Customer Notification

Customer Notification: 51-1274

***** IMPORTANT SAFETY RECALL *****
NHTSA Recall No. 20E-018
Cummins Campaign #C2302
Second Notice

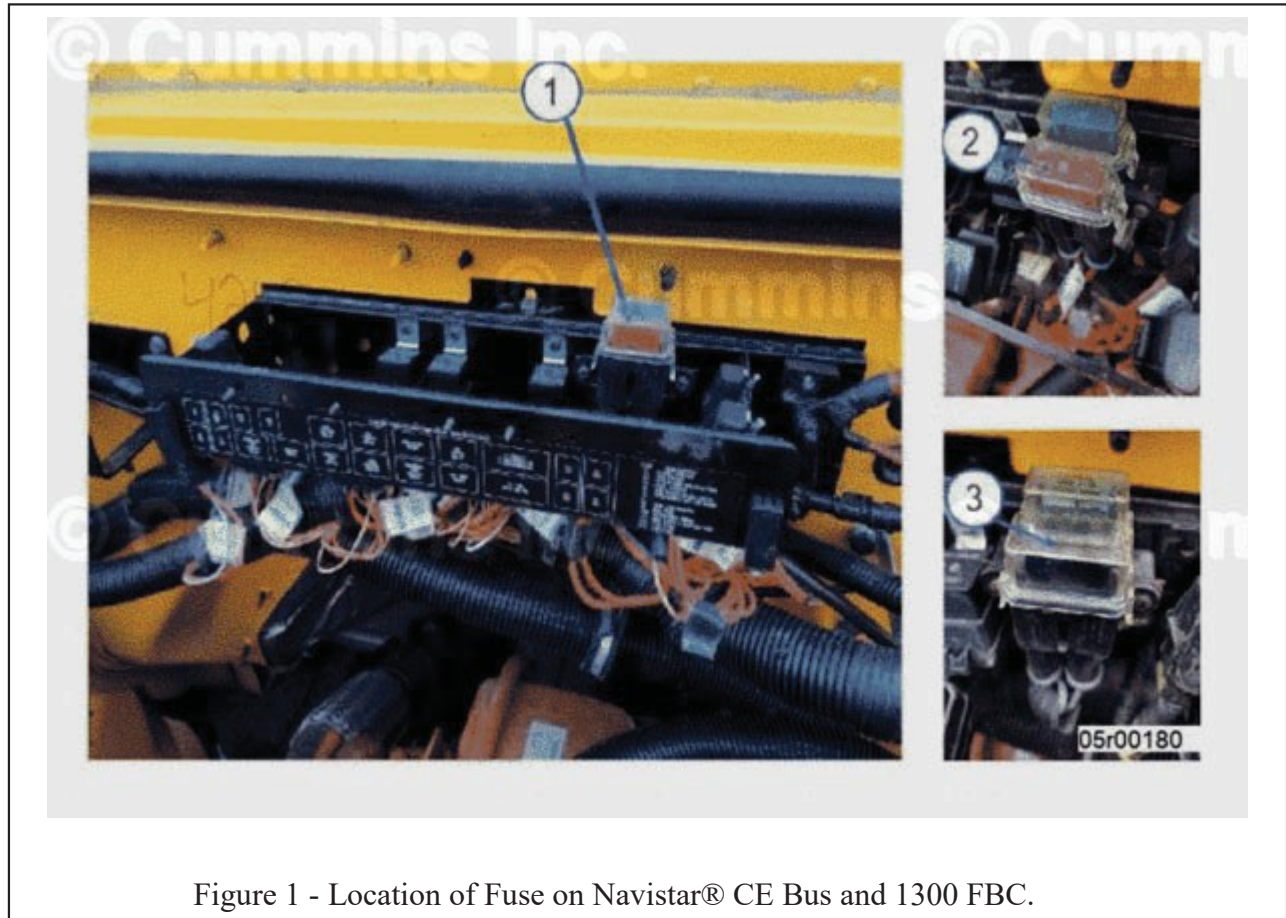
Navistar® CE Bus and 1300 FBC Fuse Removal Instructions (Reference Figure 1 below)

1. Disconnect vehicle battery.
2. Locate red 50 Amp or green 30 Amp Maxi Fuse on under hood fuse panel.
3. Remove fuse cap and discard red or green Maxi Fuse.
4. Reinstall fuse cap. Do **not** replace fuse.
5. Reconnect vehicle battery.

Figure 2 - Location of 30A or 40A Fuse on Navistar® MV/HV/TC.

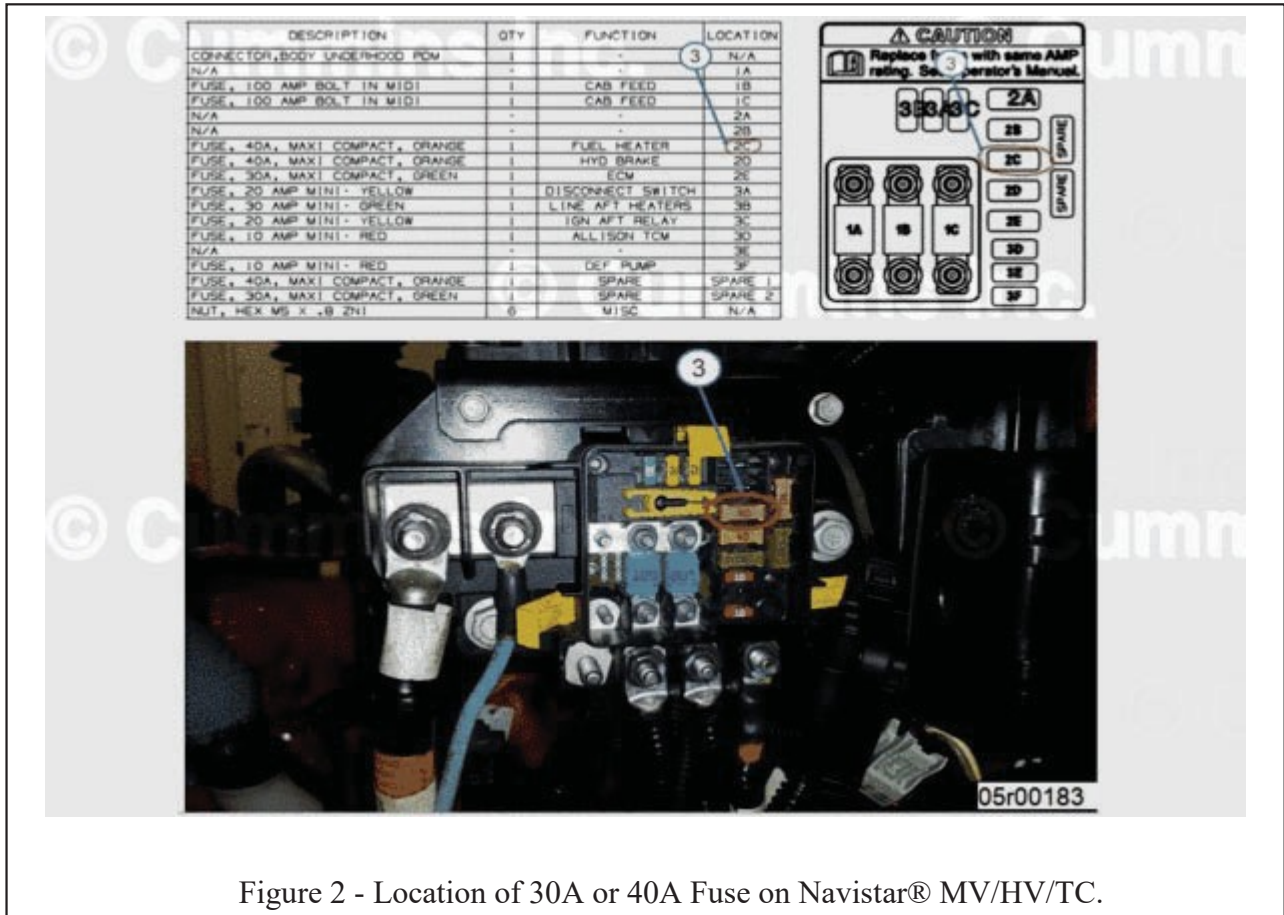
**Navistar® MV, HV and TC Commercial Bus (some DuraStar (4300)/WorkStar (7300)
Fuse Removal Instructions (Reference Figure 2 below)**

1. Disconnect vehicle battery.
2. Remove 30 or 40 amp fuse located at 2C cavity.
3. Reconnect vehicle battery.

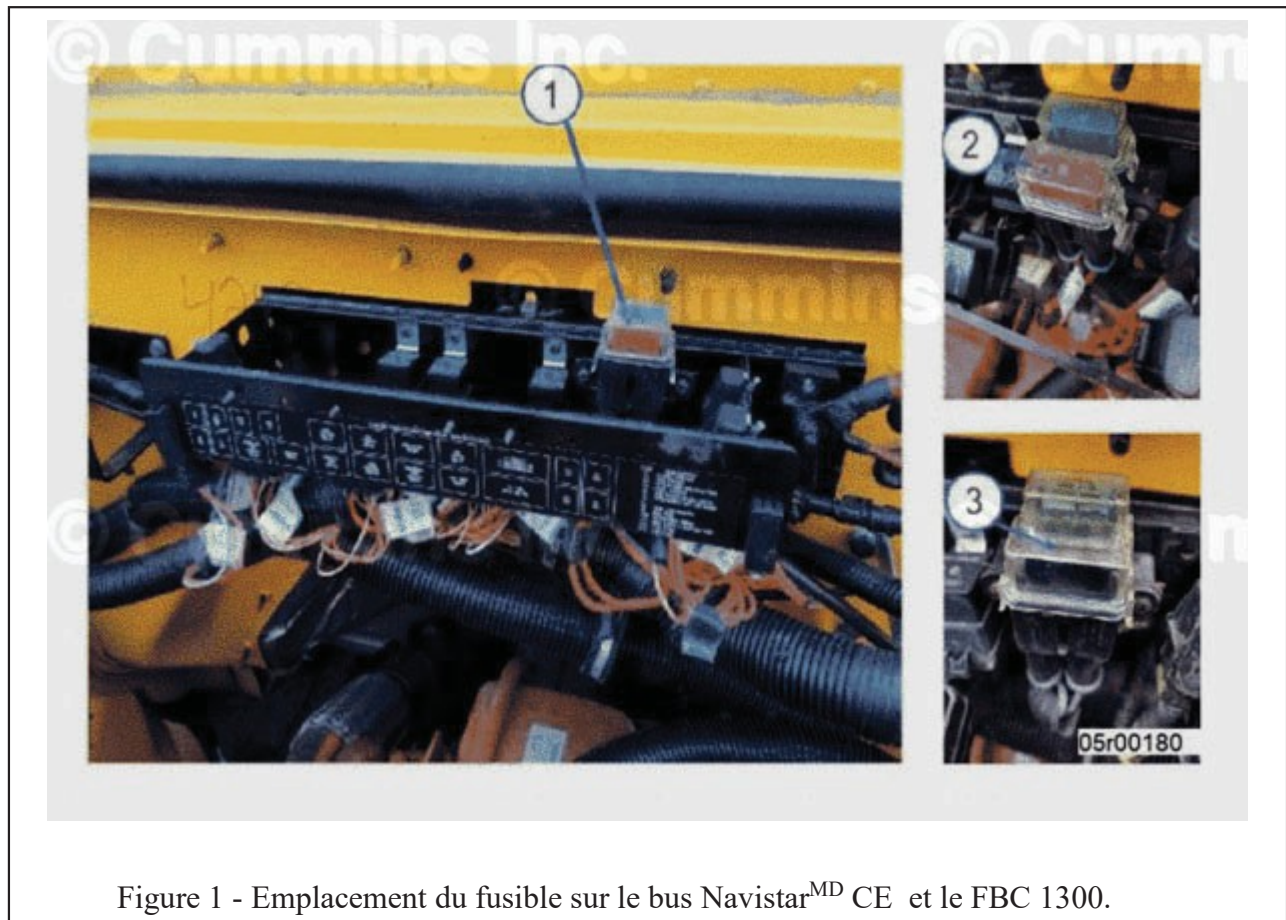
Instructions de retrait du bus Navistar^{MD} CE et du fusible FBC 1300 (voir la figure 1 ci-dessous)

1. Débranchez la batterie du véhicule.
2. Localisez le fusible maxi rouge 50A ou vert 30A sur le panneau de fusibles sous le capot.
3. Retirez le capuchon de la boîte à fusibles et jetez le fusible maxi rouge ou vert.
4. Réinstallez le capuchon de la boîte à fusibles. **Ne remplacez pas** le fusible.
5. Rebranchez la batterie du véhicule.

Figure 2 - emplacement du fusible 30A ou 40A sur Navistar^{MD} MV/HV/TC.

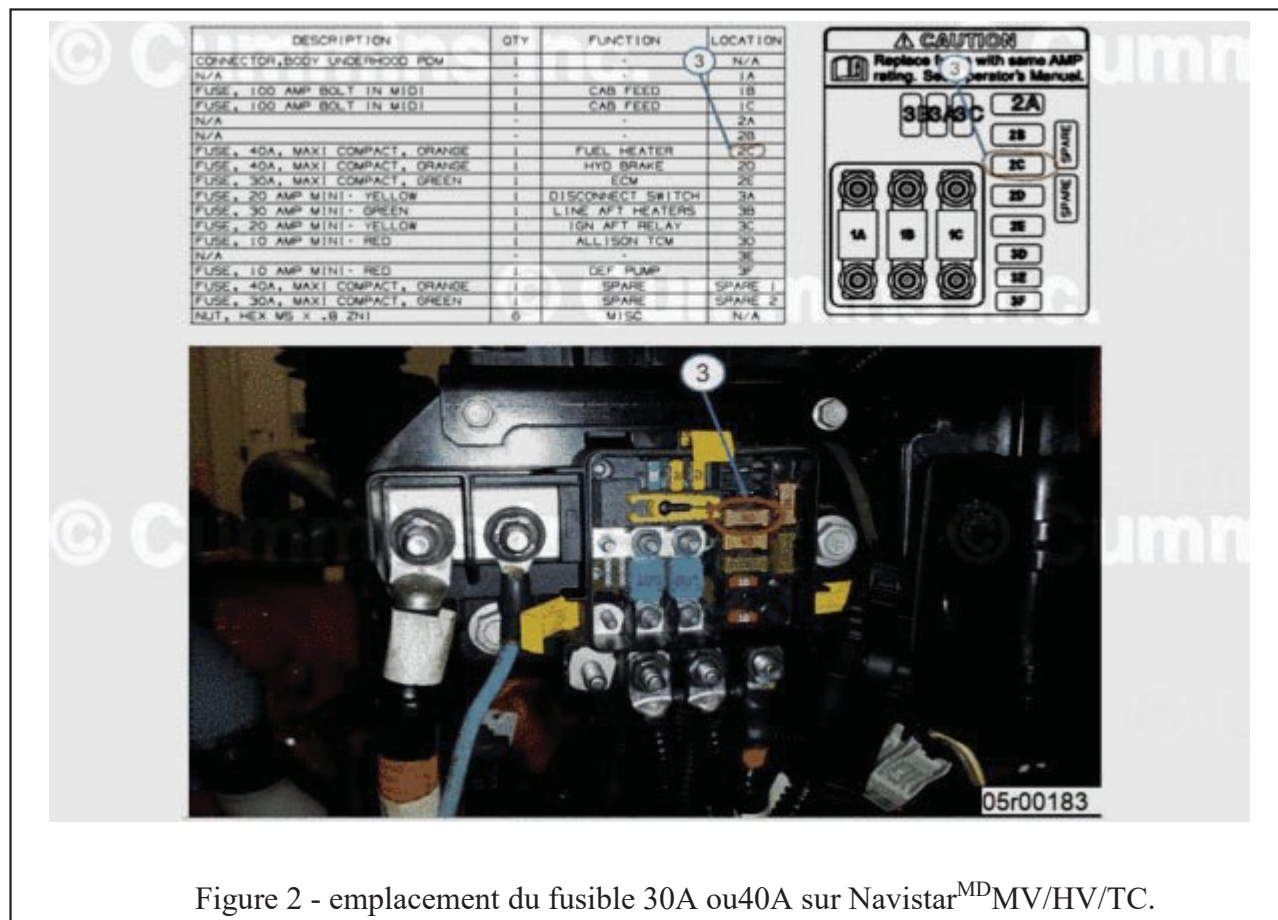
Instructions de retrait du fusible du bus commercial Navistar^{MD} MV, HV et TC (certaines directives de retrait de fusible DuraStar (4300)/WorkStar (7300) (voir la figure 2 ci-dessous)

1. Débranchez la batterie du véhicule.
2. Retirez le fusible de 30 ou 40 ampères situé dans la cavité 2C.
3. Rebranchez la batterie du véhicule.
